COMPLEMENTS AU DOSSIER
DE DEMANDE D'AUTORISATION
Ferme éolienne de Ceilhes-et-Rocozeles
Commune de Ceilhes-et-Rocozeles (34)

Ce document présente les compléments et réponses demandés par la DREAL.

Figure 2 : Captages d'alimentation en eau potable de la commune de Ceilhes-et-Rocozeles

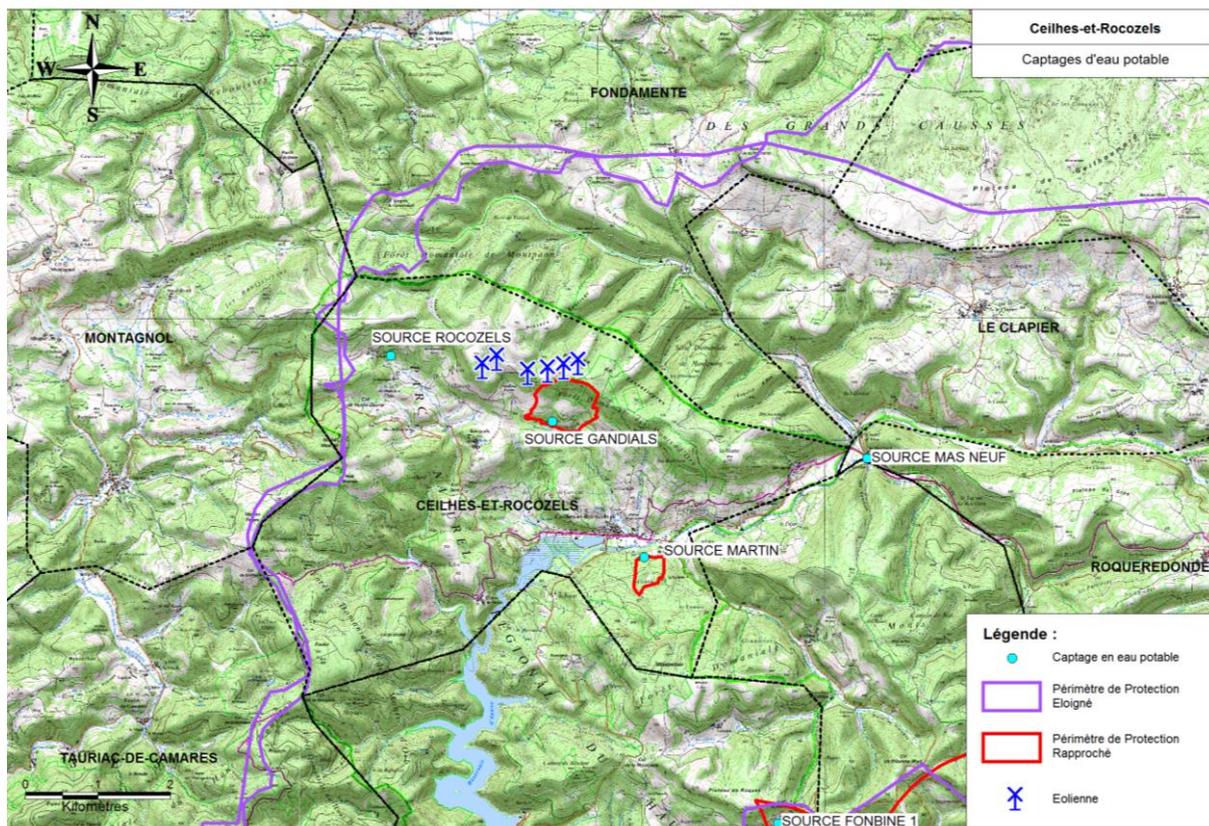
Compte tenu de sa localisation, le projet serait situé dans le périmètre de protection rapprochée (PPR) de la source Grandials et pourrait être concerné par les périmètres de protection éloignée (PPE) des captages « au fils de l'eau Réals » et « forage allée est et allée côte digue ». L'étude d'impact devra donc vérifier et mettre en évidence la compatibilité du projet avec les prescriptions relatives aux PPE.

De plus, les éoliennes seront raccordées à des postes électriques. Or, l'étude d'impact ne répertorie pas les périmètres de protection de captage public d'alimentation en eau potable éventuellement traversés pour effectuer ce raccordement et les servitudes s'y rapportant. Ce point doit être complété dans le dossier.

Selon les informations de l'Agence Régionale de Santé du Languedoc-Roussillon, plusieurs captages sont présents à proximité de la zone de projet : sources Rocozeles, Gandials, Martin et Mas Neuf.

Les éoliennes du projet se situent à proximité du PPR de la source Gandials ainsi qu'au sein de deux PPE : PPE captage au fil de l'eau Réals et PPE forage allée est et allée côté digue.

Les risques liés à l'installation sont faibles et concerneront essentiellement les risques de déversement accidentels de polluants lors de la phase de chantier ou des opérations de maintenance. Un ensemble de mesures de maîtrise des risques est mis en place pour pallier à ces éventuels incidents.

Le raccordement inter-éolienne évite les périmètres de protection rapprochée des captages identifiés. Il se situe dans les PPE captage au fil de l'eau Réals et PPE forage allée est et allée côté digue. Ces câbles sont enfouis à une profondeur minimale de 80 cm au niveau des chemins d'accès et majoritairement le long des routes du domaine public.

Le raccordement se fera probablement au poste de Fondamente ou au poste de Brusque. Dans chacun des cas, le raccordement traversera les PPE captage au fil de l'eau Réals et PPE forage allée est et allée côté digue.

Les risques liés aux travaux de raccordement sont faibles (aucune atteinte directe de la nappe) et concerneront essentiellement les risques de déversement accidentels de polluants. Des mesures de prévention existent pour pallier à ce genre d'accident.

Figure 3 : Aléa feu de forêt

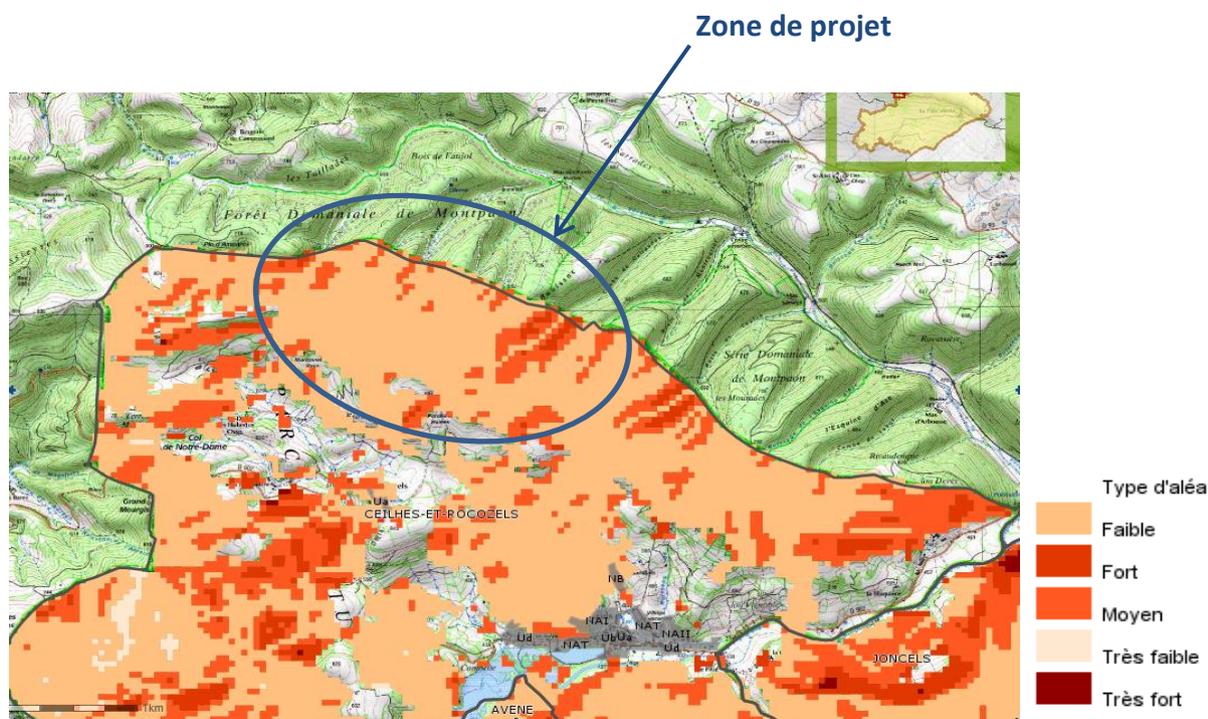
L'examen du risque de propagation d'un incendie dans le cas d'un feu qui se produirait dans la nacelle, avec projection d'éléments devra être examiné eu égard à l'environnement du site (forêt de Montpaon, bois, végétation). En effet compte tenu de la localisation du projet et de la vulnérabilité du département par rapport au risque de propagation d'un incendie sur la végétation, l'étude de ce scénario apparaît nécessaire afin de proposer les mesures compensatoires adéquates.

L'aléa feu de forêt évalue l'intensité et l'extension potentielle du phénomène incendie de forêt en fonction de la combustibilité de la végétation, de la biomasse, de la pente du terrain, de la position dans le versant, de l'exposition et de la connaissance du déroulement des feux passés.

La zone de projet est principalement concernée par l'aléa faible.

Figure 5 : Equipements du SDIS

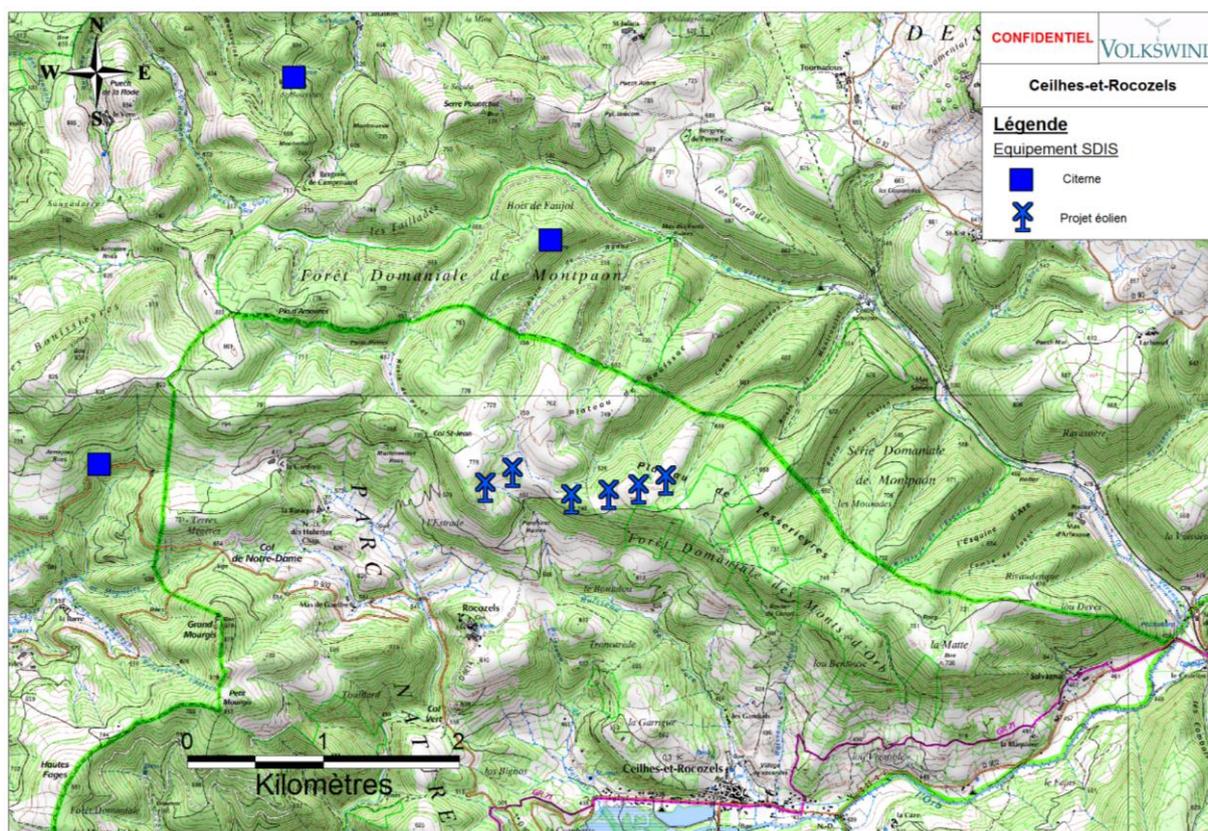
Les besoins en eau relatif à l'extinction d'un incendie, ne sont pas évalués (document technique D9). La disponibilité et les caractéristiques des points d'eau situés à proximité du site doivent être apportées (distance, condition de raccordement des services d'incendie et de secours ...) et comparées aux besoins en eau calculés.

Concernant les équipements de lutte contre les incendies, le SDIS dispose de 3 citernes de 30m³ chacune à proximité du projet éolien.

De plus, le centre de secours qui sera vraisemblablement amené à intervenir sur le site se situe dans le centre de Ceilhes-et-Rocozels, il est composé de sapeurs-pompiers volontaires. Le délai entre l'alerte et l'intervention sur site est estimé à environ 15 minutes. Ce laps de temps dépend de l'absence ou non d'une autre demande de secours dans le centre concerné.

Enfin, le cheminement se fera avec une ambulance ou un engin incendie à vitesse moyenne de 60 km/h sur la route et de 20 à 30 km/h sur la piste menant à l'éolienne siège de l'incident.
